PLAN-HAI-32-1

Zusammenführung Naherholungsfläche Nördliche und Südliche Auffahrtsallee mit dem Grünwaldpark

BA-Antrags-Nr. 14-20 / B 04100 des Bezirksausschusses des Stadtbezirkes 09 – Neuhausen-Nymphenburg vom 17.09.2017

Übersichtsplan Bestand

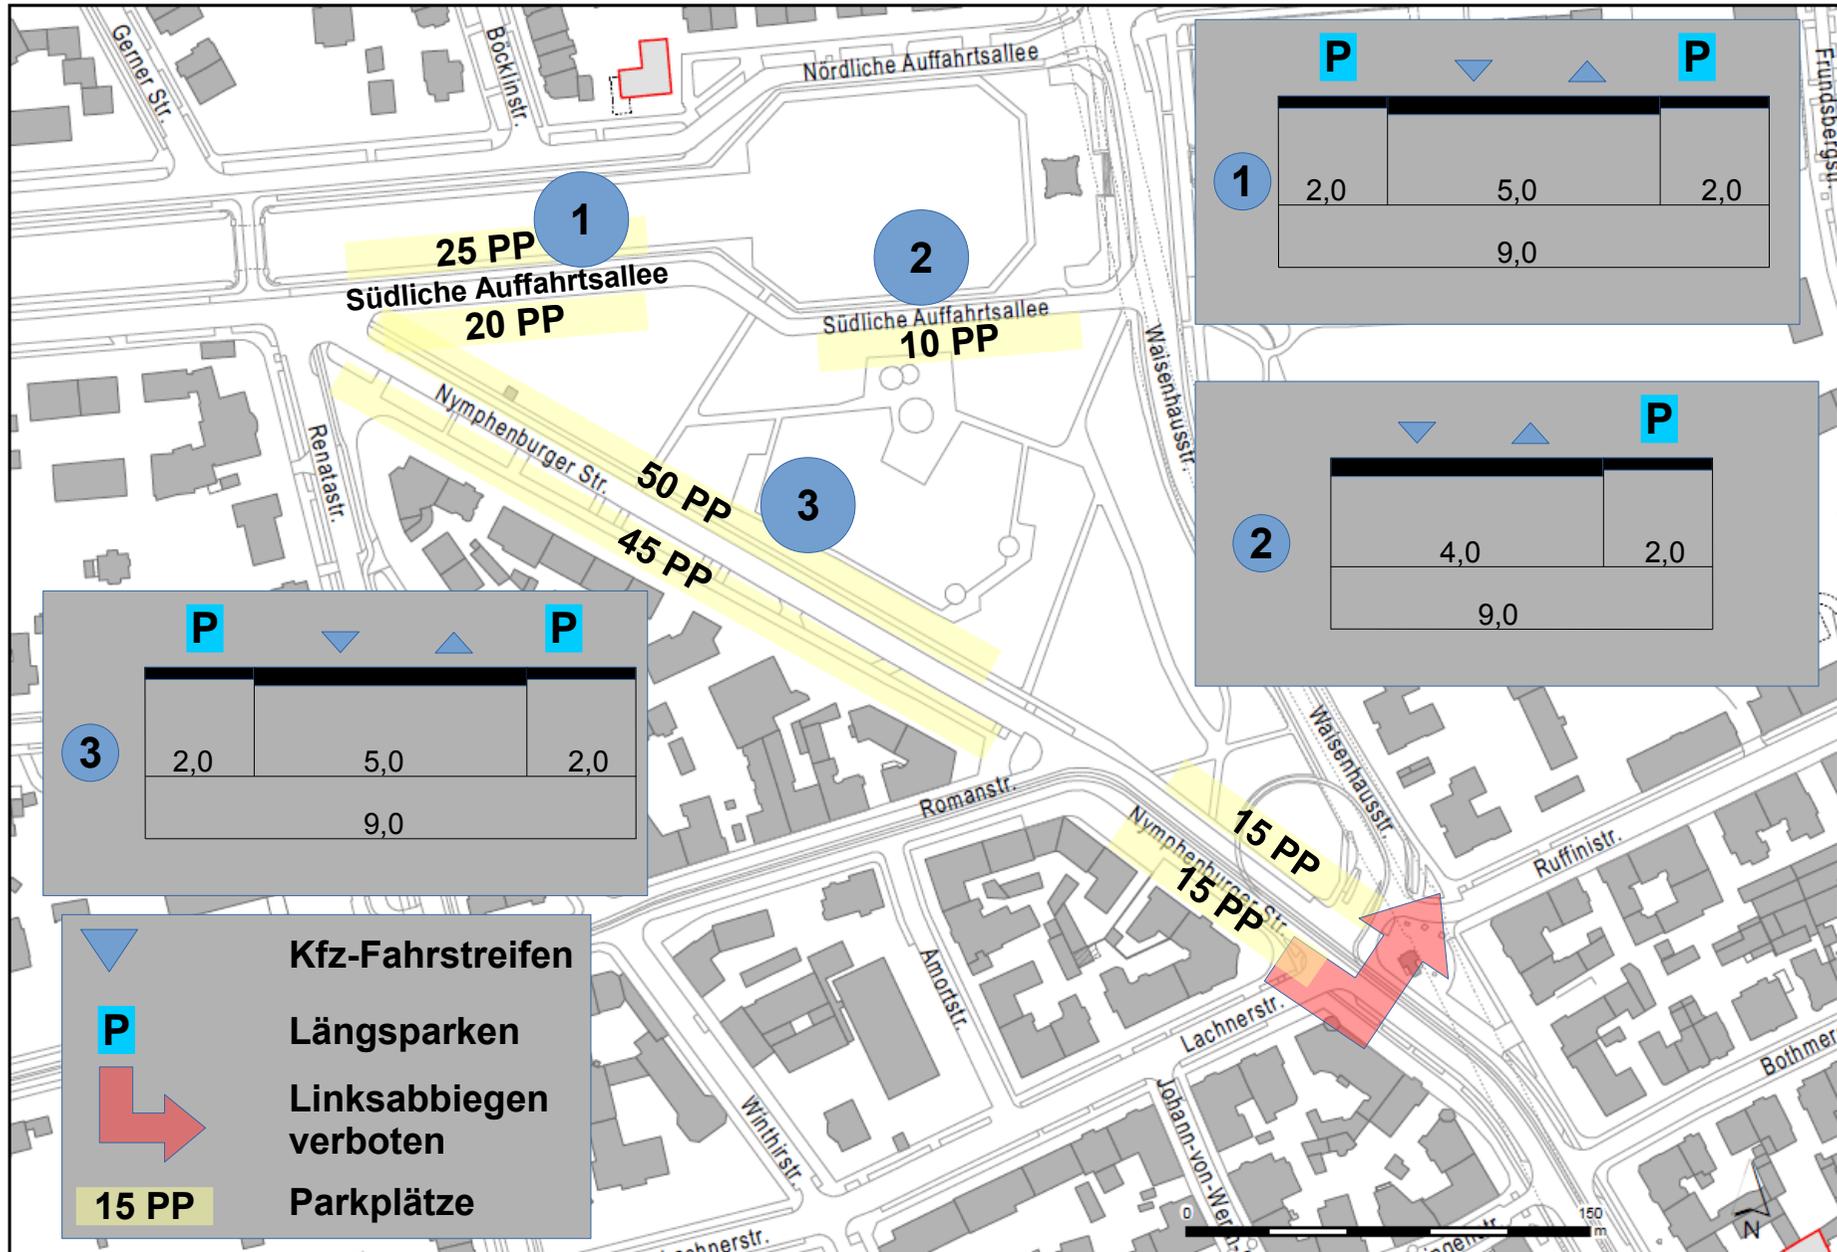
Gemäß der Grundidee des Antrags müssten in der südlichen Auffahrtsallee ca. 55 Kfz-Stellplätze aufgelassen werden (siehe Anlage 1). In den benachbarten Wohngebieten besteht ein Stellplatzmangel. Mit Verkehrsverlagerungen von bis zu 3.000 Kfz/24 h, insbesondere in die nördliche Nymphenburger Straße (Grundbelastung ca. 7.000 Kfz/24 h) wäre zu rechnen. Aufgrund der Grundbelastung der Nymphenburger Straße ist davon auszugehen, dass der Mehrverkehr auf der Nymphenburger Straße abgewickelt werden kann. Die Verlagerung des fließenden Kfz-Verkehrs führt zu einer Entlastung der allgemeinen Grünflächen und zur Verlagerung in angrenzende Wohngebiete.

Die Fahrbahnbreite in der Nymphenburger Straße (zwischen Südlicher Auffahrtsallee und Romanstraße) ist aus Sicht des Kreisverwaltungsreferats, Baureferats und des Polizeipräsidiums München für den Zweirichtungsverkehr relativ schmal (ca. 5 m, Anlage 1).

Übersichtsplan Maßnahmen

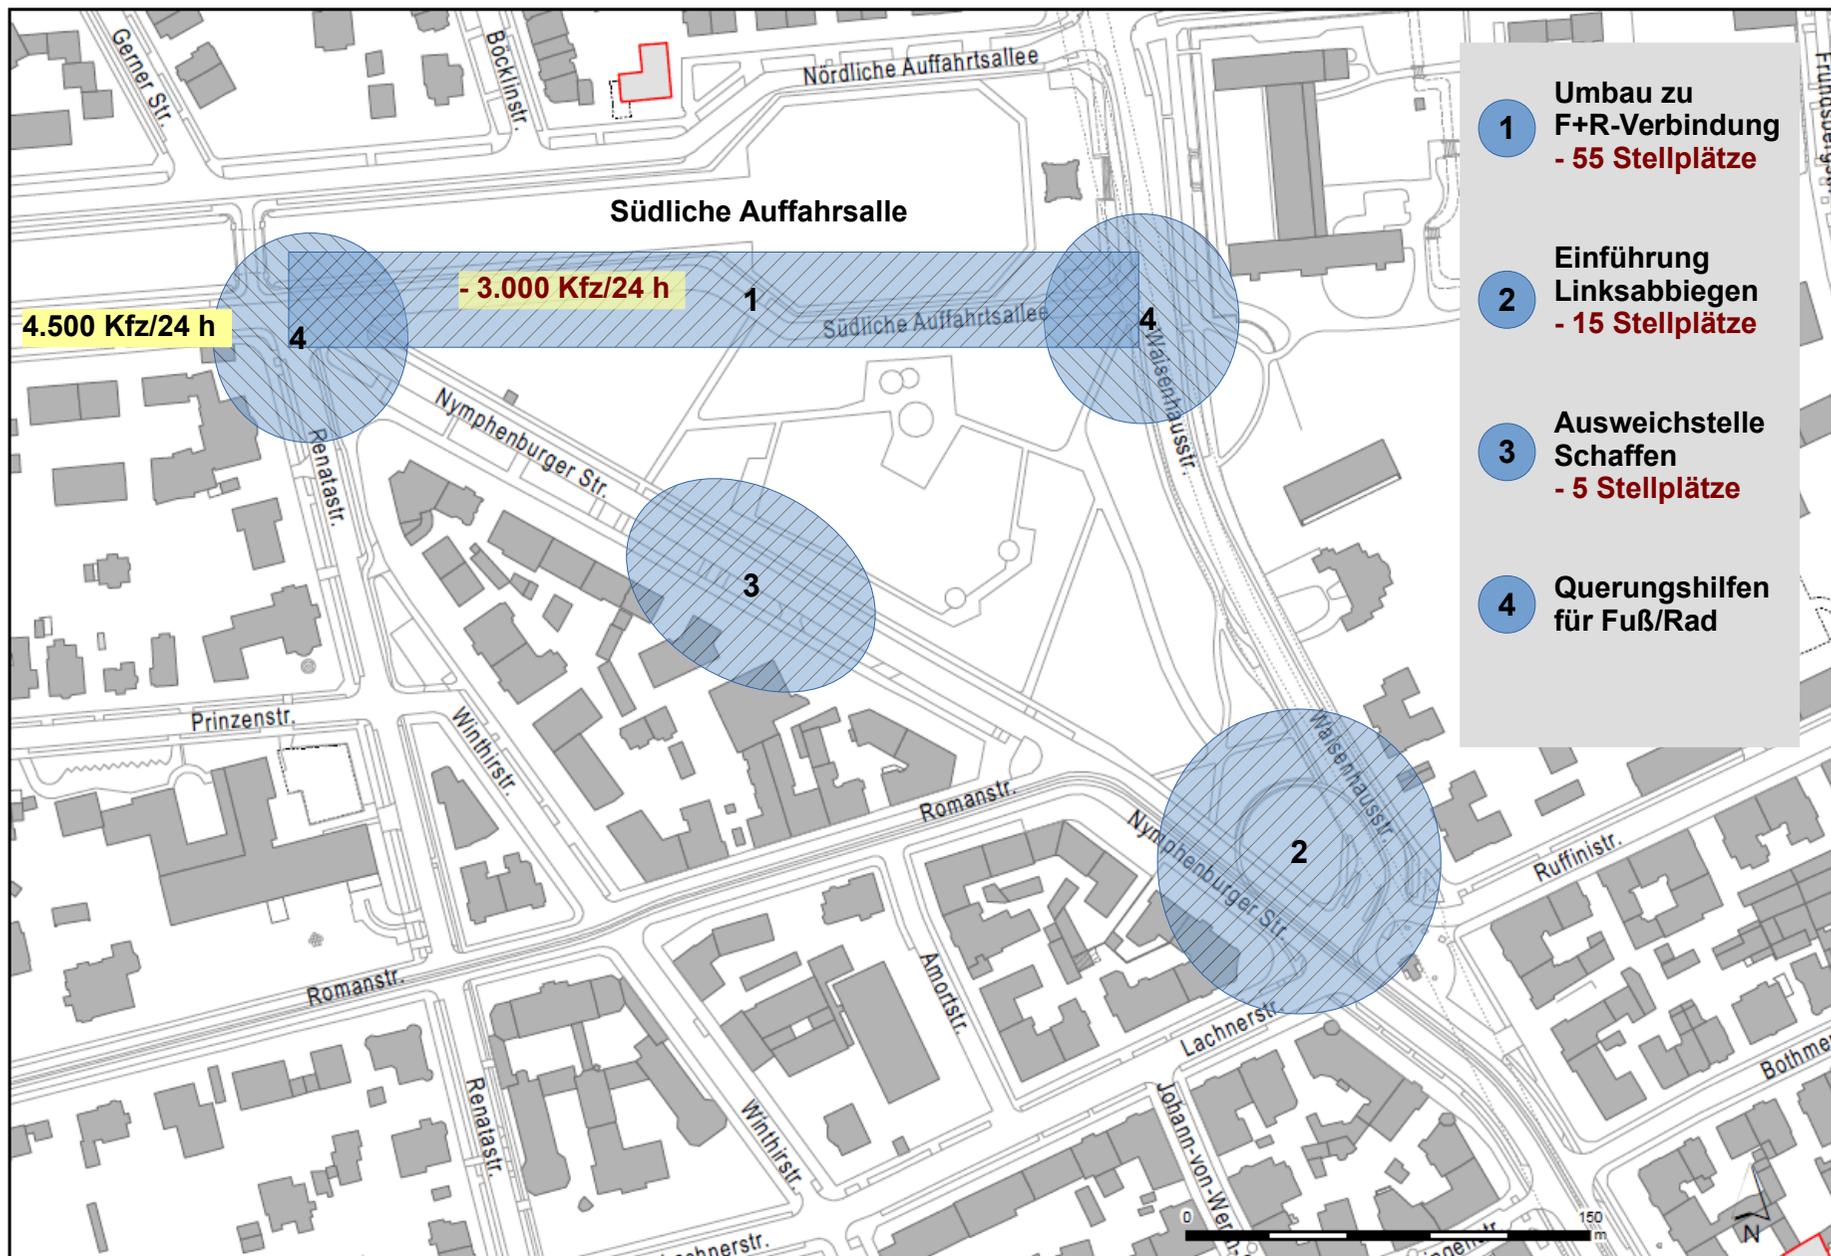
Ergänzende Maßnahmen (Anlage 2) bei der Teilauflassung der Südlichen Auffahrtsallee:

Soweit sich der Bezirksausschuss des 9. Stadtbezirks Neuhausen-Nymphenburg für die Weiterverfolgung der Teilauflassung der Südlichen Auffahrtsallee entscheidet, sollten folgende grundlegende bzw. ergänzende Maßnahmen (siehe Anlage) geprüft werden:

1. Umbau bzw. Ausweisung der Südlichen Auffahrtsallee zwischen Waisenhausstraße und Nymphenburger Straße als Fuß-/Radverbindung

Die Südliche Auffahrtsallee weist eine Fahrbahnbreite von 9 m bzw. 6 m auf. Im Bereich der 9 m breiten Fahrbahn kann sie merklich zurückgebaut werden. In dem Bereich von 6 m sollte die Breite weitgehend beibehalten werden und gleichzeitig als selbständig geführter Radweg und baulich getrennten Fußweg geführt werden. Die vorhandenen Fußwege entlang des Nymphenburger Kanals unterschreiten mit 1,4 m die Mindestbreite für Gehwege (mind. 2,5 m) wesentlich. Auf der Südseite (zum Grünwaldpark ist kein Gehweg vorhanden. Um hier die Situation für den Fußverkehr zu verbessern kann ein ergänzender Gehweg im Bereich der entfallenden Kfz-Fahrbahn geführt werden. Eine Breite von 2,5 m als Mindestbreite ist zu berücksichtigen. Anschlüsse an den Grünwaldpark sind neu zu schaffen.

2. Einführung des Linksabbiegens von der Nymphenburger Straße (Norden) in die Waisenhausstraße

Die entfallende Linksabbiegemöglichkeit von der Südlichen Auffahrtsallee in die Waisenhausstraße ist an den Knotenpunkt nördliche Nymphenburger Straße/Waisenhausstraße zu verlagern. Der Linksabbieger müsste dann sowohl am Knoten Romanstraße/Nymphenburger Straße wie auch am Knoten Nymphenburger Straße/Waisenhausstraße die Tramgleise queren. Der Entfall der Kfz-Stellplätze in der Nymphenburger Straße zugunsten einer Linksabbiegerspur bzw. die Verlängerung der vorhandenen Tram-Spur sind verkehrstechnisch zu untersuchen.

3. Erstellen einer Ausweichstelle in der nördlichen Nymphenburger Straße

Die Regelbreite für den Zweirichtungsverkehr in der nördlichen Nymphenburger Straße

zwischen Romanstraße und Südlicher Auffahrtsallee (Begegnungsverkehr Pkw/Lkw) sollte 5,5 m betragen. Im Bestand hat die Nymphenburger Straße hier eine Fahrbahnbreite von ca. 5 m. Um den Verkehr in der Nymphenburger Straße (Nordabschnitt) möglichst störungsfrei aufnehmen, könnte eine Ausweichstelle zu Lasten des Ruhenden Verkehrs (ca. 4 Stellplätze) geschaffen werden. Eine Verbreiterung der Fahrbahn über die ganze Länge der nördlichen Nymphenburger Straße durch den Entfall von Stellplätzen (ca. 50 Kfz-Stellplätze) wäre nicht verhältnismäßig.

4. Verbesserung der Erreichbarkeit des Grünwaldparks

In den Ausführungen zum Bezirksausschussantrag wurde u.a. eine Verbesserung der Erreichbarkeit des Grünwaldparks auf Höhe der Südlichen Auffahrtsallee gefordert. Unabhängig von einer Auflassung der Südlichen Auffahrtsallee sollte die Erreichbarkeit des Grünwaldparks durch Querungshilfen der Waisenhausstraße und der Nymphenburger Straße geprüft werden.
